令02原機(青)003

令和2年6月18日

国立研究開発法人日本原子力研究開発機構 青森研究開発センター
原子力第1船原子炉に係る廃止措置計画変更認可申請書

国立研究開発法人日本原子力研究開発機構
原子力第1船原子炉に係る廃止措置計画の変更比較表

図 4-2 附帯陸上施設敷地付近地図

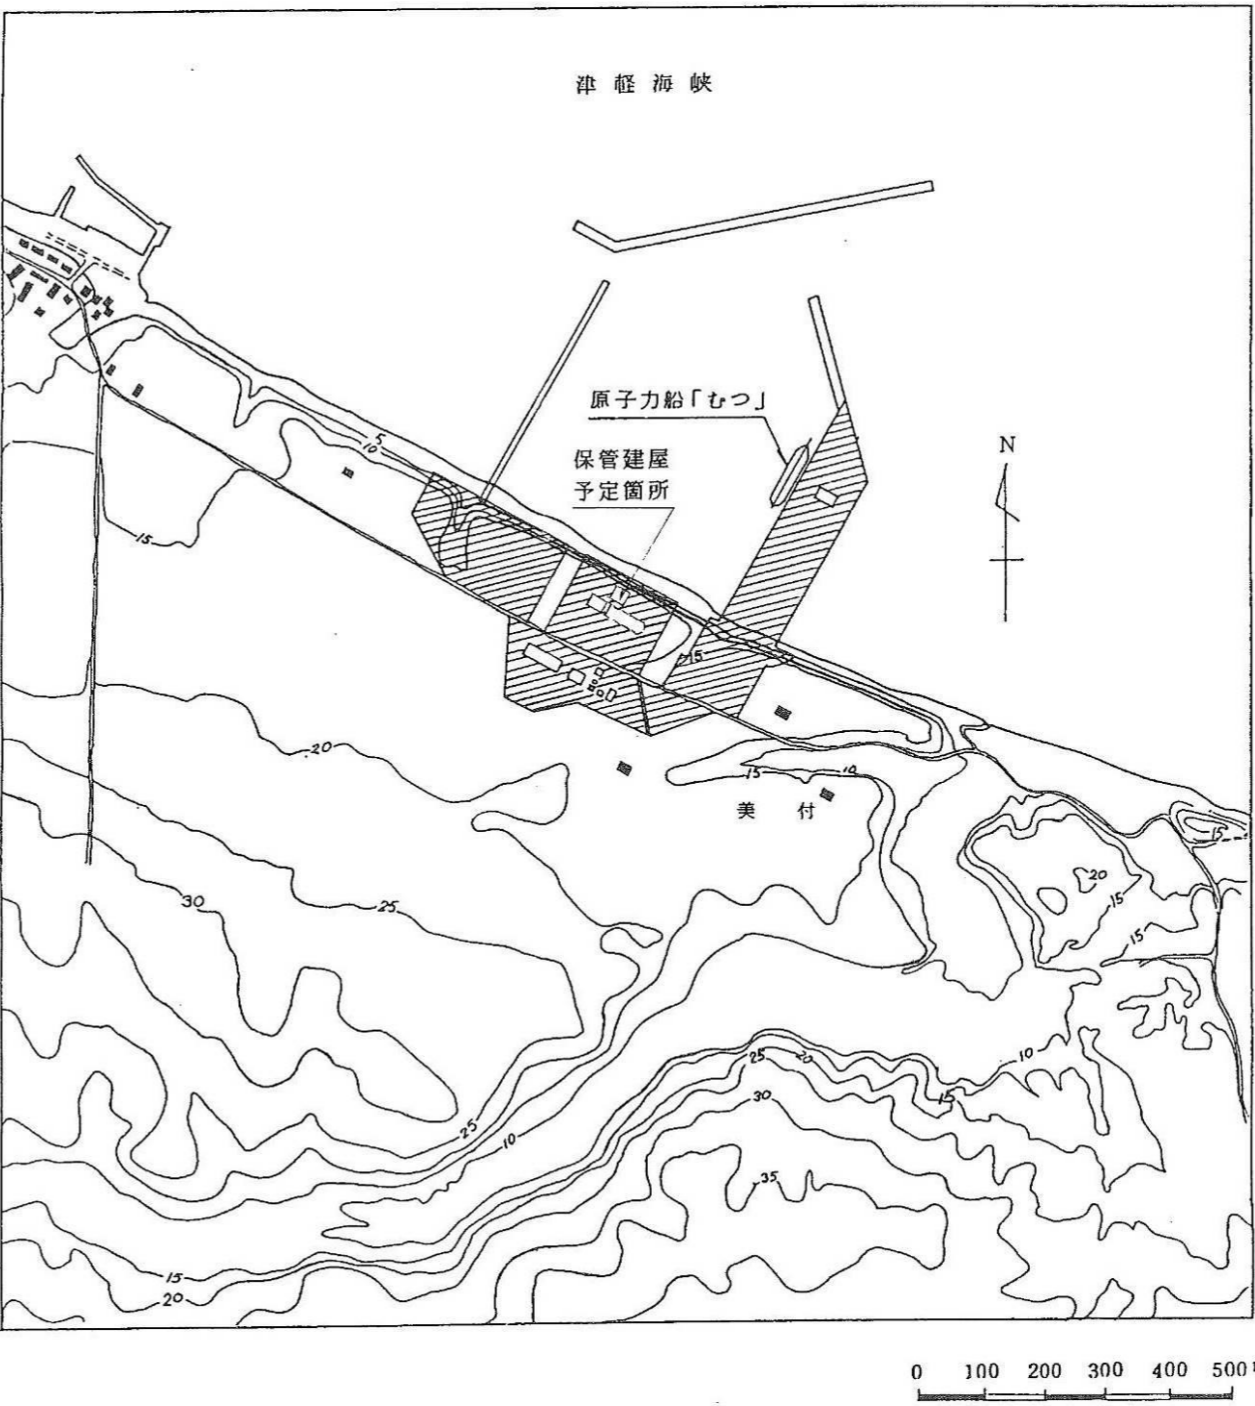
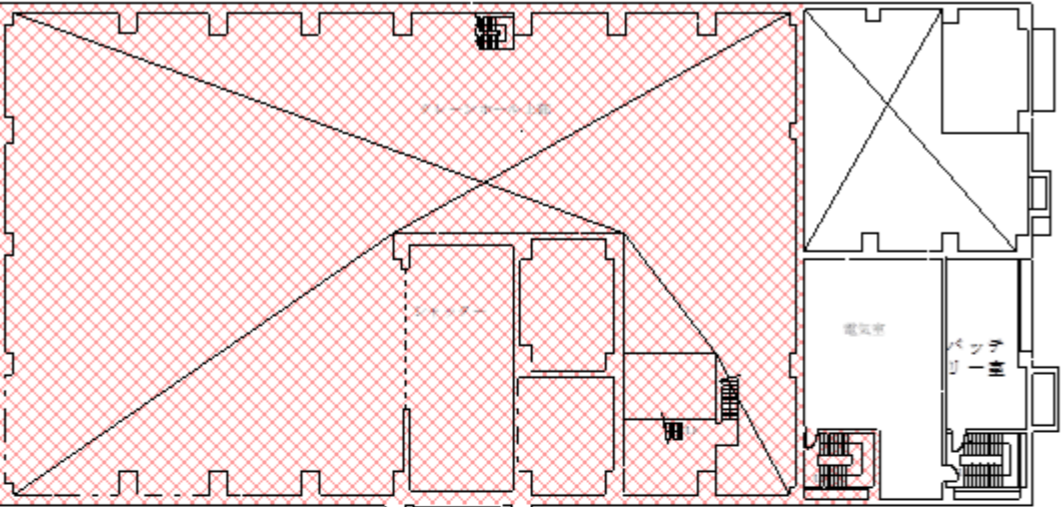
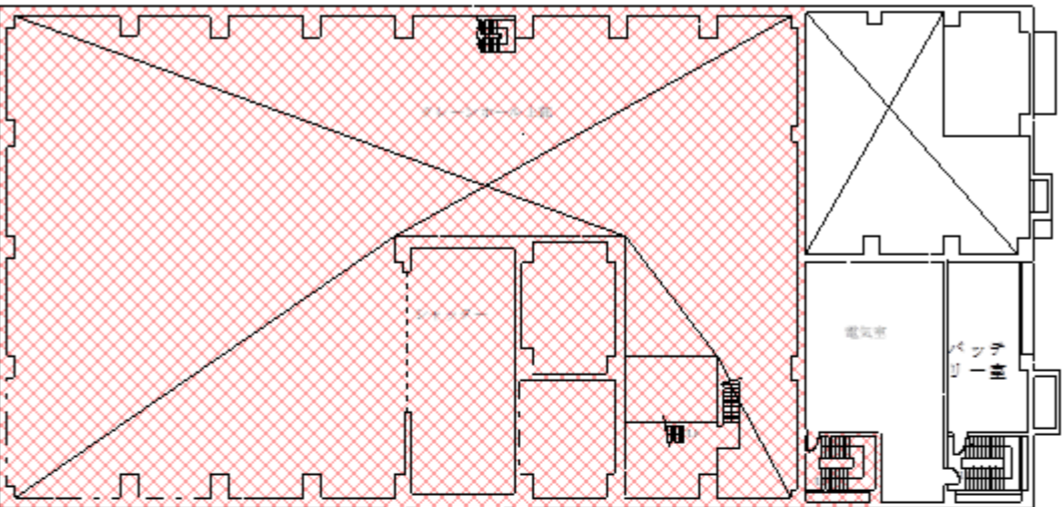
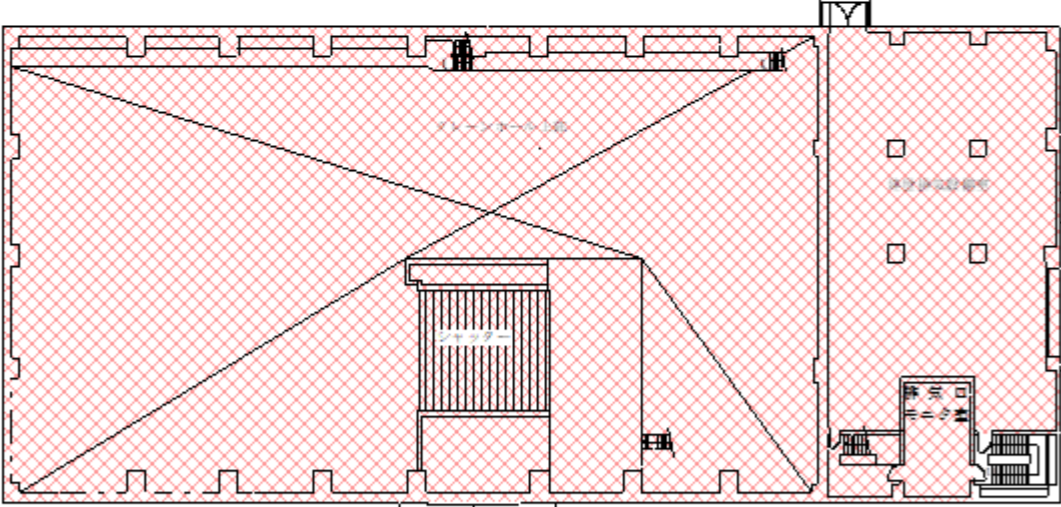
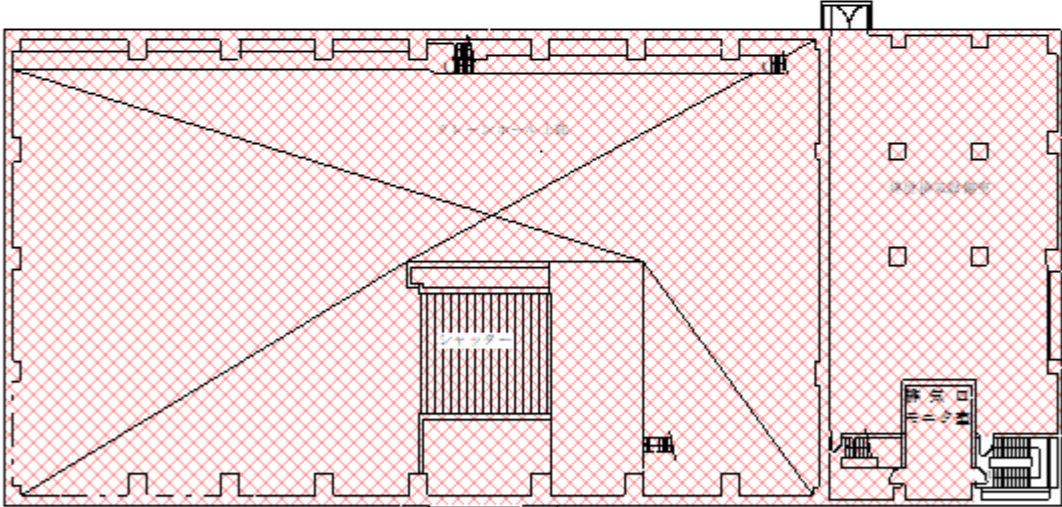
変更前	変更後	備考
	 <p>津軽海峡</p> <p>原子力船「むつ」</p> <p>保管建屋 予定箇所</p> <p>美付</p> <p>0 100 200 300 400 500 m</p>	<p>敷地付近地図の追加</p>

図5-3 保管建屋及び機材・排水管理棟の管理区域の範囲

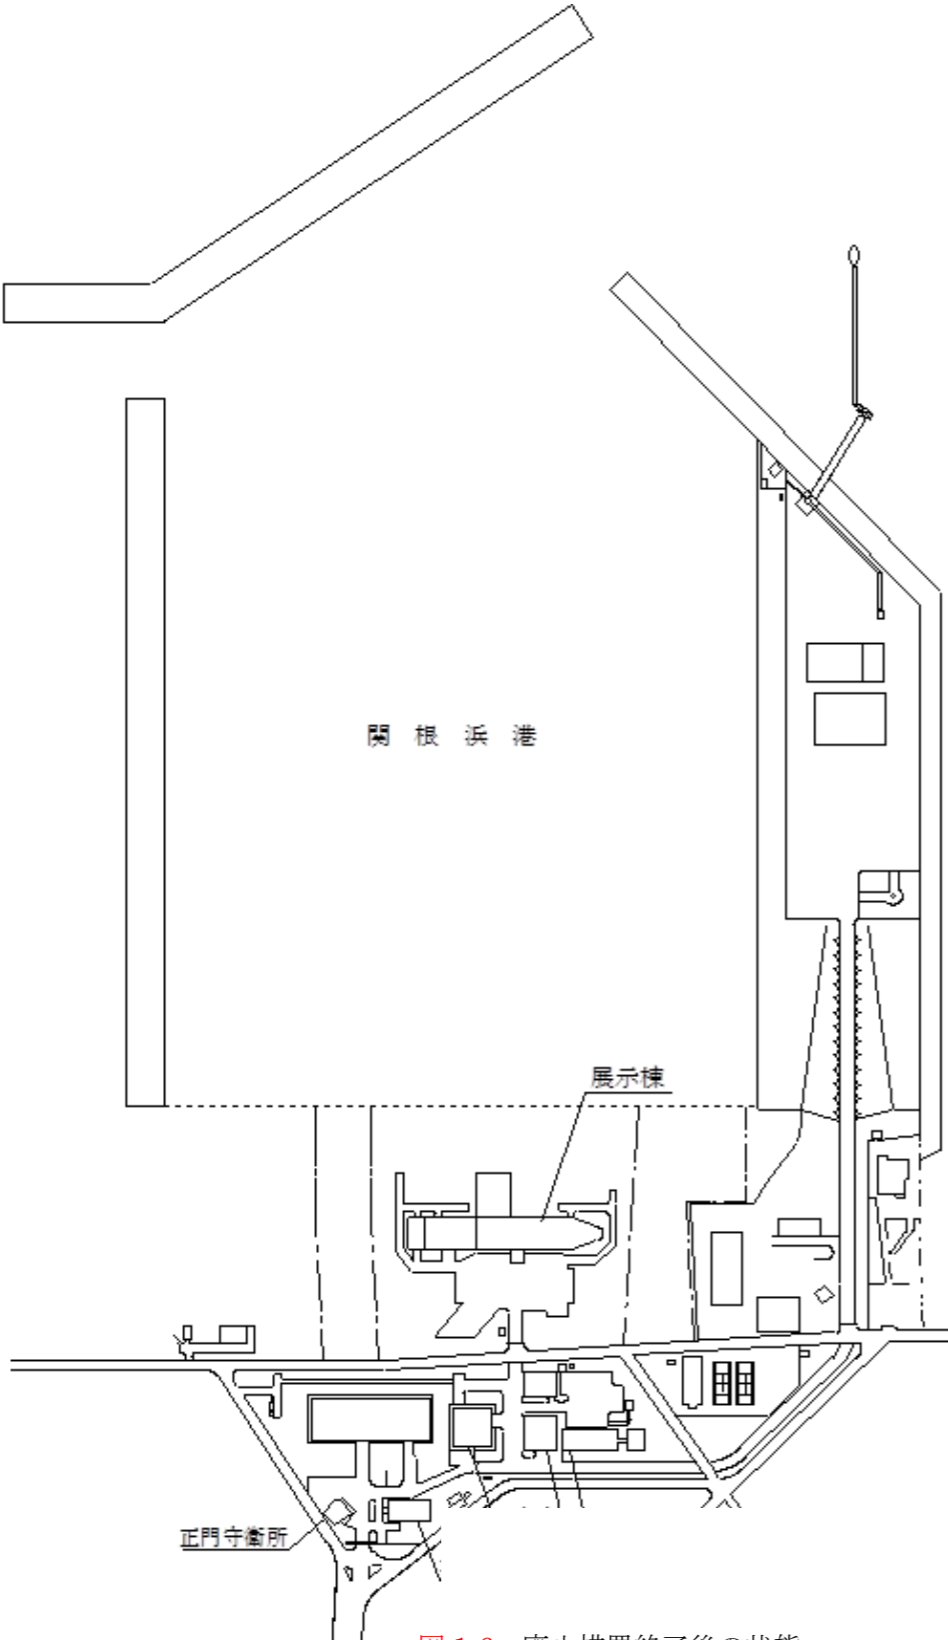
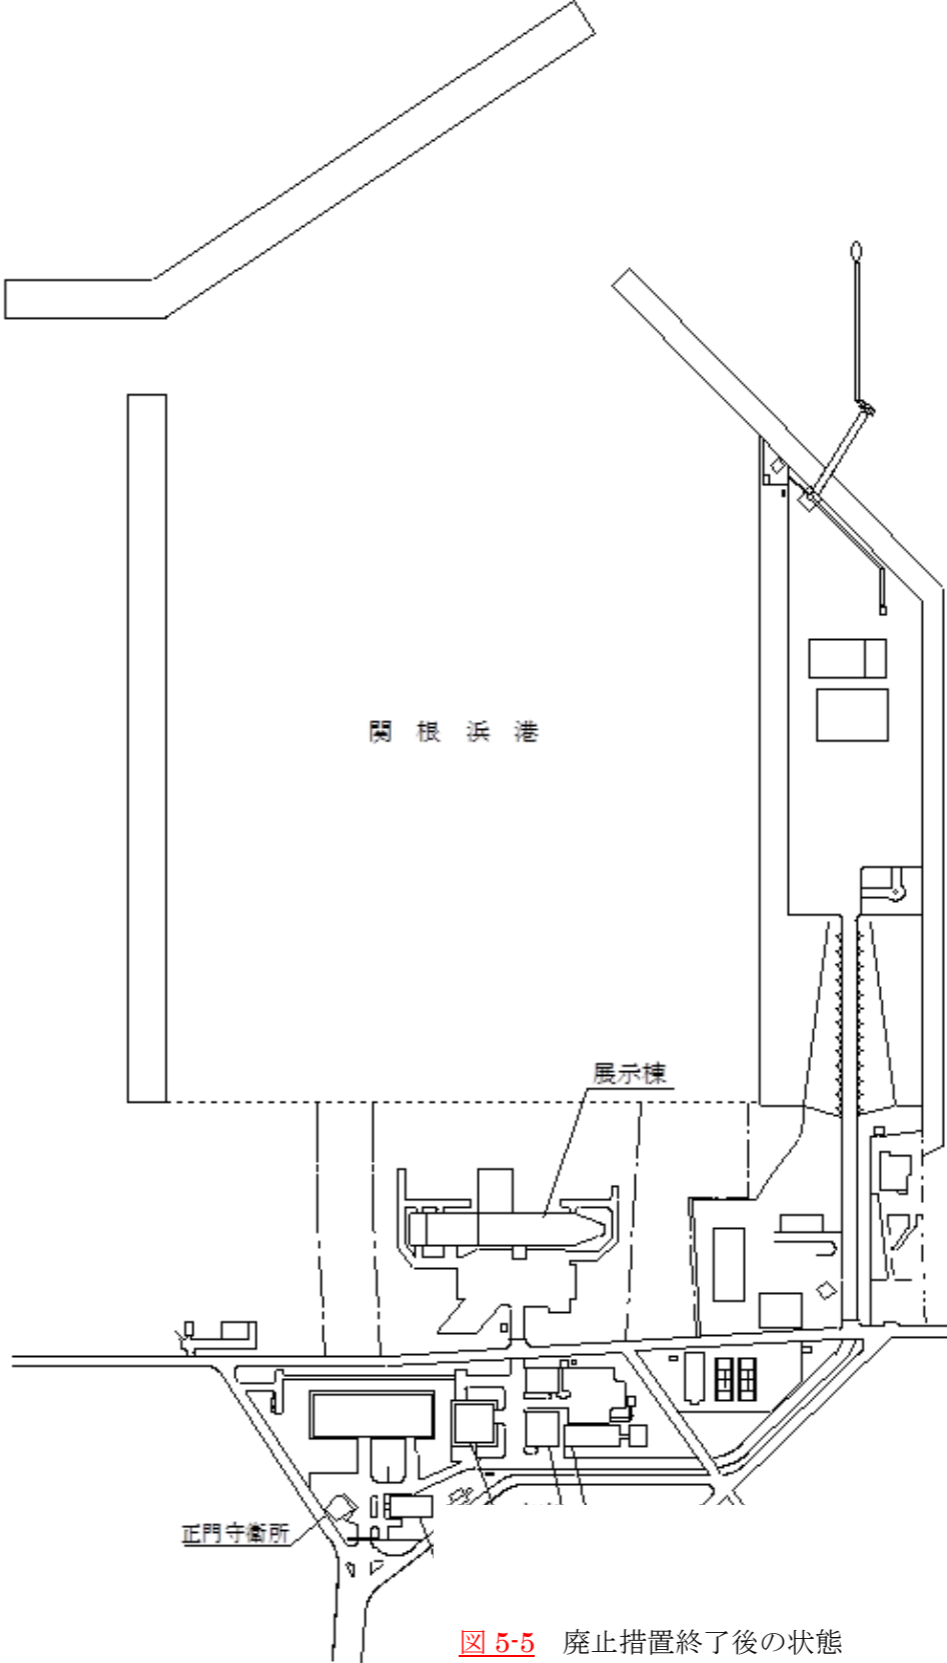
変更前	変更後	備考
<p>機材・排水管理棟1階</p> <p>保管建屋 (原子炉室保管棟地下1階)</p> <p>保管建屋 (原子炉室保管棟1階)</p> <p>保管建屋 (撤去物等保管棟1階)</p> <p>管理区域</p>	<p>機材・排水管理棟1階</p> <p>保管建屋 (原子炉室保管棟地下1階)</p> <p>保管建屋 (原子炉室保管棟1階)</p> <p>保管建屋 (撤去物等保管棟1階)</p> <p>管理区域</p>	<p>図表番号の変更</p>
